美浜3号炉－耐震－3

<p>タイトル</p>	<p>耐震Sクラスの機器を支持する主要部位（建屋、内部コンクリート等）における、基準地震動Ss-1と代表基準地震動（Ss-3, 4, 6, 7, 15, 16, 19, 21）による地震応答の比較（最大応答加速度、加速度応答スペクトル）について</p>
<p>説明</p>	<p>内部コンクリート（I/C）、外部遮蔽建屋（O/S）、原子炉建屋基礎、および原子炉補助建屋（A/B）について、基準地震動Ss-1および代表基準地震動（Ss-3, 4, 6, 7, 15, 16, 19, 21）による最大床応答加速度の比較を添付1に示す。</p> <p>また、耐震Sクラス機器を支持する主要部位（IC20、IC21、OS01、OS02、AE07、AB08）における床応答スペクトルの比較を添付2に示す。</p> <p>なお、比較表／図における各地震波の名称は下記の通りです。</p> <ul style="list-style-type: none"> ・ Ss-1 : 基準地震動Ss（水平最大加速度750Gal） ・ Ss-3 : C断層を考慮した地震波 ・ Ss-4 : C断層を考慮した地震波 ・ Ss-6 : C断層を考慮した地震波 ・ Ss-7 : C断層を考慮した地震波 ・ Ss-15 : 大陸棚外縁～B～野坂断層を考慮した地震波 ・ Ss-16 : 大陸棚外縁～B～野坂断層を考慮した地震波 ・ Ss-19 : 安島岬沖～和布一干飯崎沖～甲楽城断層を考慮した地震波 ・ Ss-21 : 安島岬沖断層～和布一干飯崎沖断層～甲楽城断層～甲楽城沖断層～浦底断層～池河内断層～柳ヶ瀬山断層～柳ヶ瀬断層南部～鍛冶屋断層～関が原断層を考慮した地震波 <p><添付1></p> <p>Ss-1, 3, 4, 6, 7, 15, 16, 19, 21の建屋の解析モデル図および最大応答加速度を示す。</p> <p>【I/C（内部コンクリート）】</p> <ul style="list-style-type: none"> ○水平方向：上2階層でSs-1、下1階層でSs-3が最も大きい加速度を示す。 ○鉛直方向：全ての階層でSs-16が最も大きい加速度を示す。 <p>【O/S（外部遮へい建屋）】</p> <ul style="list-style-type: none"> ○水平方向：一部の階層でSs-3やSs-4が上回る他は、Ss-1が上回っている。 ○鉛直方向：上3階層でSs-1、中4階層でSs-15、下2階層でSs-16が上回っている。 <p>【A/B（原子炉補助建屋）】</p> <ul style="list-style-type: none"> ○水平方向：一部の階層でSs-4、Ss-6、Ss-16が上回る他は、Ss-1とSs-3が上

図2 C－主蒸気配管(改造なし)、C－主給水配管(改造なし)

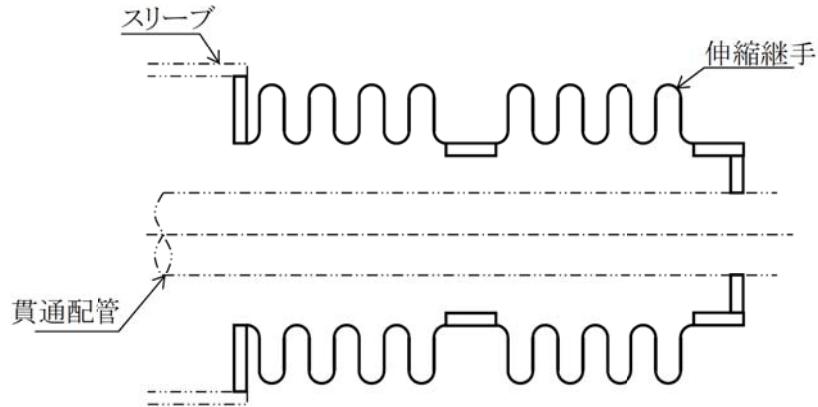
評価する伸縮継手は、技術評価で厳しい系統とし、主蒸気配管はCループ（改造なし）、主給水配管はCループ（改造なし）とする。図2にC－主蒸気配管、C－主給水配管の伸縮継手の模式図を示す。

図3 伸縮継手の評価部位

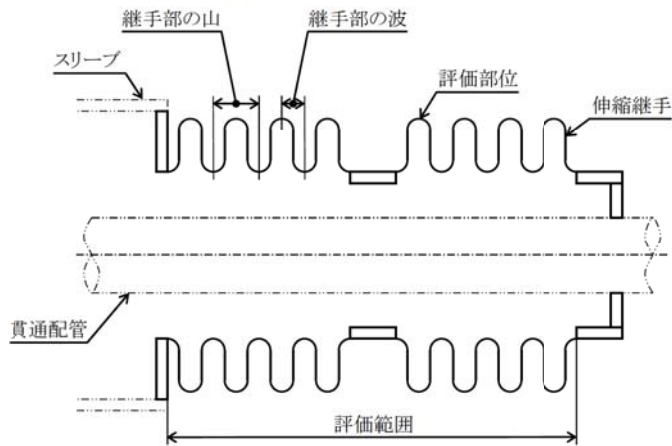
評価部位は、図3に示す伸縮継手の頂部とします。

配管内面からの腐食（流れ加速型腐食）評価対象ラインの抽出フロー

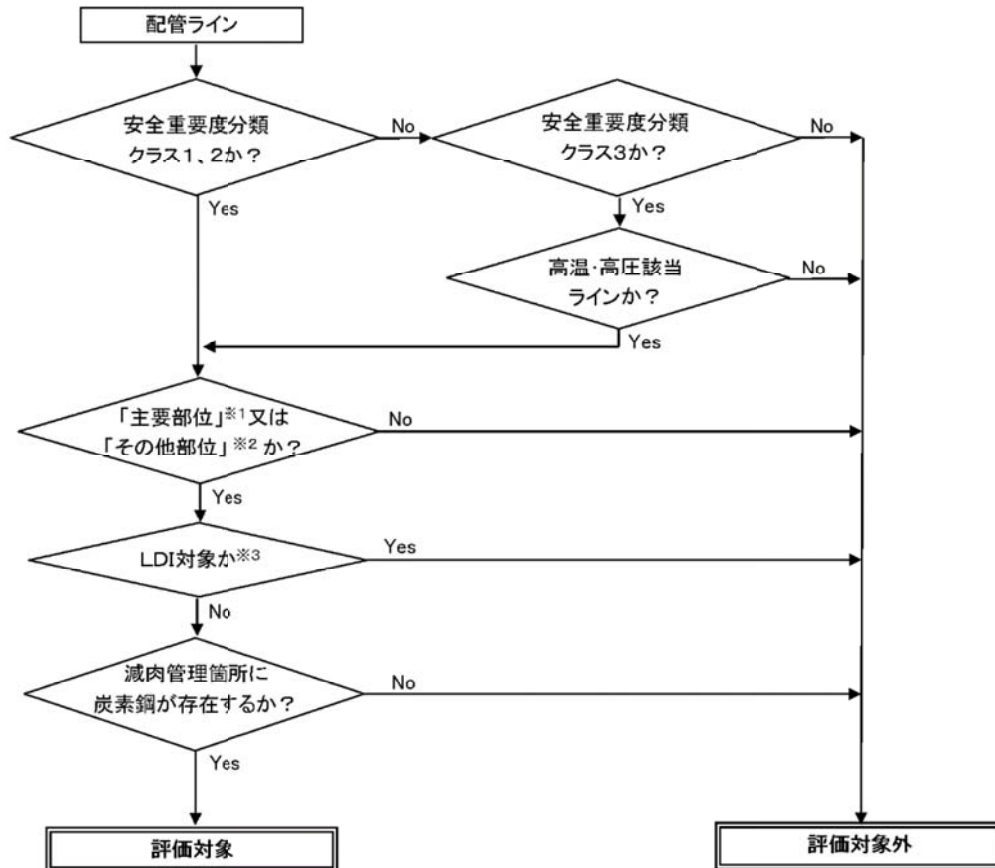
タイトル	母管の内面からの腐食（流れ加速型腐食）に対する耐震安全性評価について
説明	<p>1. 評価対象ラインの抽出について 美浜3号炉の劣化状況評価における「母管の内面からの腐食（流れ加速型腐食）」に対する耐震安全性評価は、発電用原子力設備規格加圧水型原子力発電所配管減肉管理に関する技術規格（以下「技術規格」という。）等を踏まえて策定した当社の管理指針「2次系配管肉厚の管理指針」に規定する検査対象系統を基に、評価対象ラインを選定し、耐震安全性評価を実施している。選定フローを添付1に示す。</p> <p>2. 評価対象ライン数 その結果、評価対象として抽出され評価を行ったライン数は、系統分類毎にそれぞれ以下の通り。 主蒸気系統配管：7ライン 低温再熱蒸気系統配管：1ライン 第2抽気系統配管：1ライン 第3抽気系統配管：1ライン 第4抽気系統配管：3ライン 主給水系統配管：11ライン 復水系統配管：7ライン ドレン系統配管：26ライン 補助蒸気系統配管：2ライン グランド蒸気系統配管：1ライン 蒸気発生器ブローダウン系統配管：3ライン</p> <p>3. 評価結果 各評価仕様〔各評価用地震、想定減肉（必要最小肉厚or実測データ）、解析手法（梁モデル解析orFEM解析）〕とともに、各ラインの評価結果を添付2に示す。</p> <p>4. 評価モデル 評価対象ラインのうち、劣化状況評価書に厳しいラインとして代表で記載した応力比の、対象箇所を含む解析モデル図を添付3に示す。</p> <p style="text-align: right;">以上</p>

図1 解析モデル（補強材概略図）

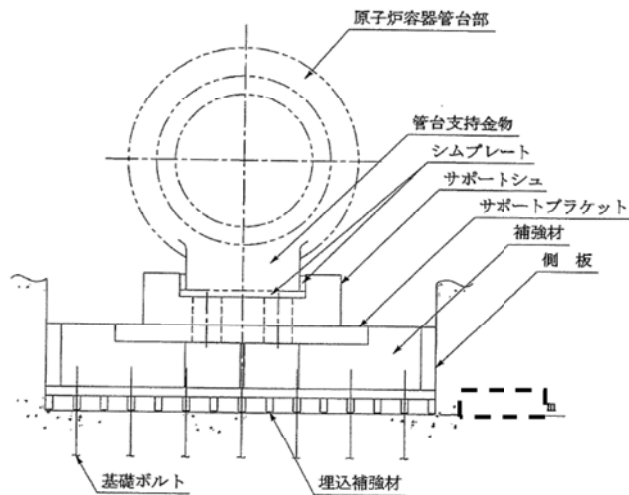
<p>タイトル</p>	<p>原子炉容器サポートの補強材及びボルトの中性子およびγ線照射脆化に対する評価の具体的内容（評価仕様、解析モデル、入力（荷重）条件、評価結果を含む）について。</p>												
<p>回答</p>	<p>原子炉容器サポートの補強材及びボルトの中性子及びγ線照射脆化に対する、耐震安全性評価の詳細は以下のとおり。</p> <p>1. 評価条件</p> <p>①原子炉容器サポートの耐震クラスに応じたSクラス地震荷重を適用する。 ②ボルトの欠陥寸法は、「発電用原子力設備に関する構造等の技術基準」に規定されている超音波探傷検査を行う装置の適合基準における最小欠陥検出寸法を基に4.2mmとする。補強材の欠陥寸法は、JEAC4206に準拠して板厚の1/4とし、き裂のアスペクト比はASME Sec. III Appendix Gに準拠して1/6とする。 ③脆化度はNUREG-1509の評価手法に基づき、プラント運転開始後60年時点の予測値を適用する。 ④補強材及びボルトの破壊靱性値とS_s（S_{s1}～24）地震力を受けた場合の応力拡大係数の比較を行うことによる破壊力学評価を実施する。</p> <p>2. 評価モデル及び緒元</p> <p>原子炉容器サポートの補強材及びボルトの評価に用いた緒元を表1に、評価モデルを図1、2に示す。</p> <p>表1 原子炉容器サポートの補強材及びボルトの評価に用いた緒元</p>

図1 解析モデル

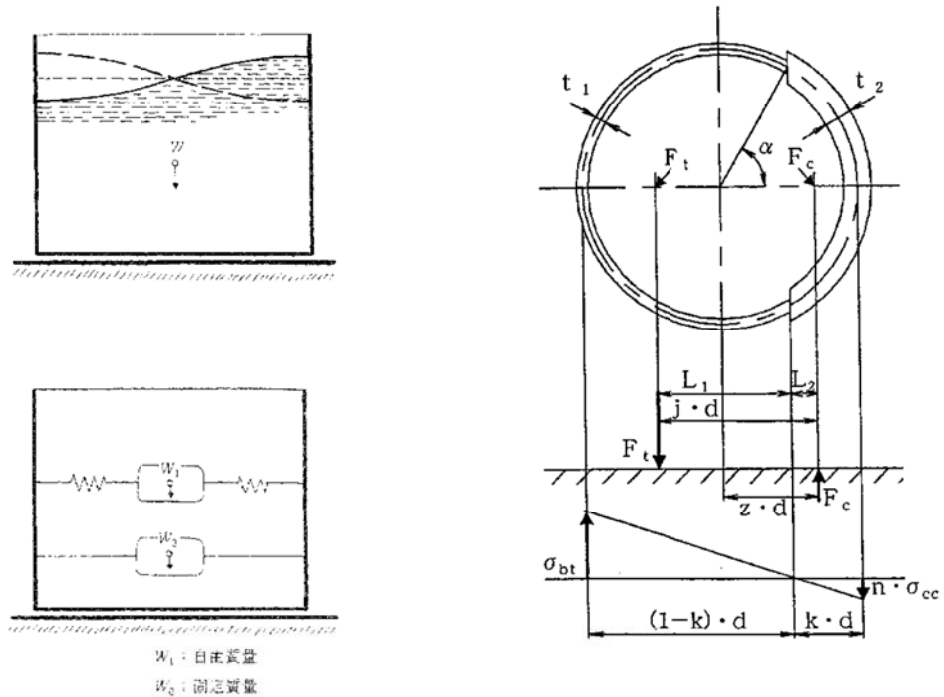
JEAG4601-1987の平底たて置円筒形容器の1質点計応答解析結果にハウスナー理論で求めたスロッシング荷重を加算して評価を実施した。

図1 解析モデル

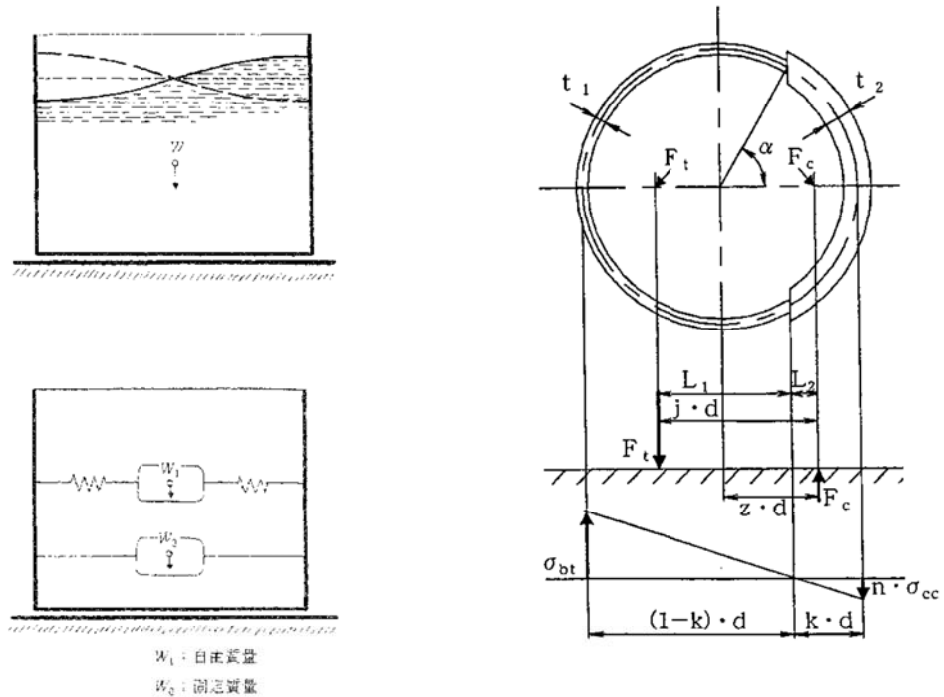
JEAG4601-1987の平底たて置円筒形容器の1質点系応答解析結果にハウスナー理論で求めたスロッシング荷重を加算して評価を実施した。
